改善箇所説明図

基準不適合箇所拡大

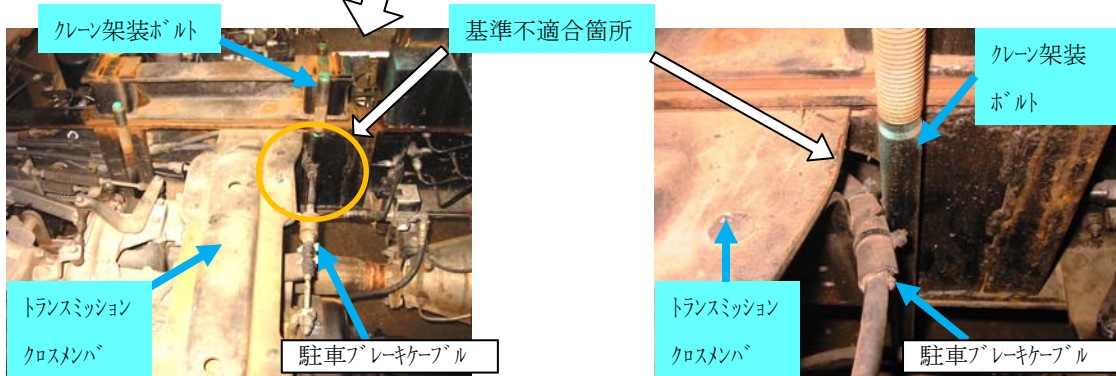
積載形トラッククレーン搭載車において、駐車ブレーキケーブルの配索経路であるトランスミッションクロスメンバとクレーンの架装ボルトの隙間が少ないものがある。そのため、当該駐車ブレーキケーブルがクロスメンバや架装ボルトと接触し、そのままの状態で使用を続けると、当該駐車ブレーキケーブルの外装が損傷し芯線の動きを妨げ、駐車ブレーキが作動しなくなるおそれがある。
